转发: 转发: BB项目设变项目通知生产-3713模号启动生产 ( 超声波治具更新 )

因凤凰城 BB机种3713部件肋骨加高,导致超声波治具压伤产品,请帮忙安排厂商更新治具.谢谢!!!

主题: 转发: BB项目设变项目通知生产-3713模号启动生产 (3714 模具改模)

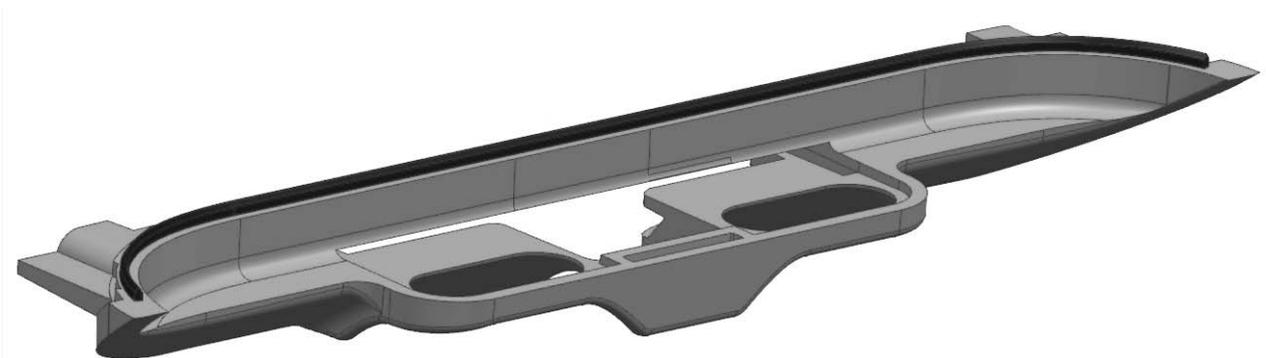
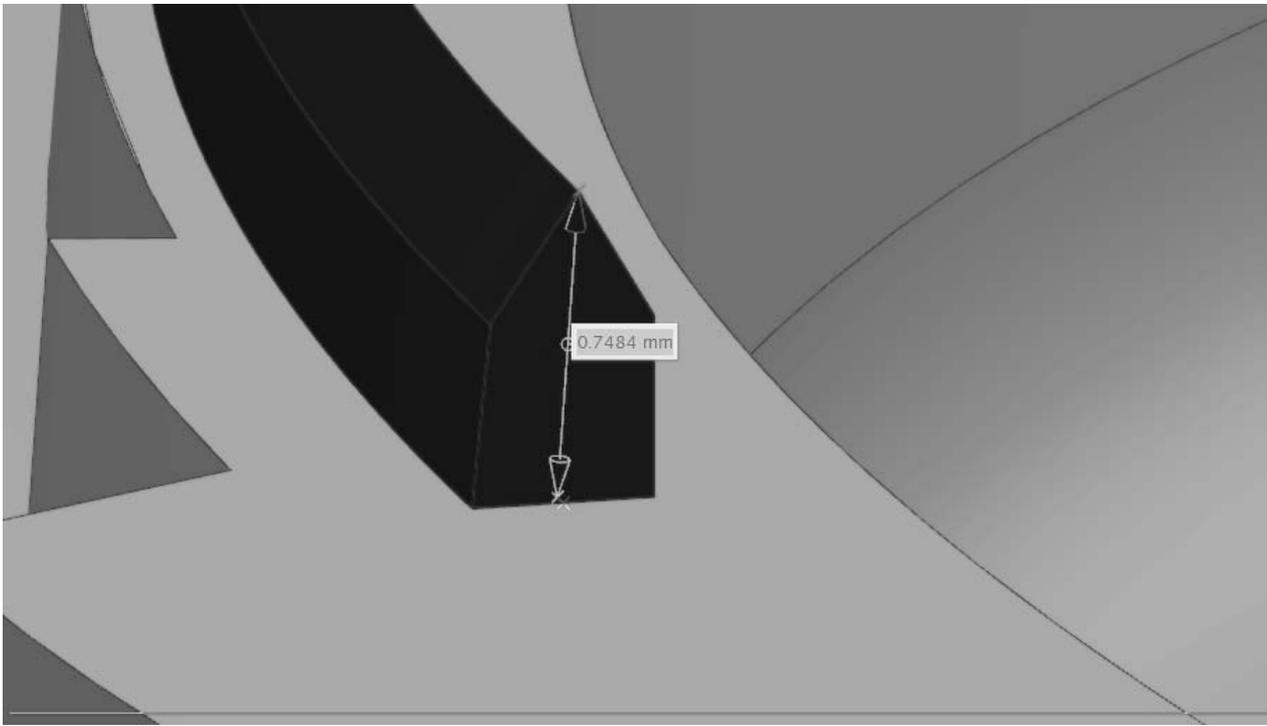
因 3713 / 3714 相互组装超音波,产品出现熔接松动脱落现象 (主要因为3714这个件超音波线偏矮造成) .

下午有同客户讨论, 请依照如下图档通知启泰评估改模 (附图红色部位变更加胶) .  
谢谢!!!
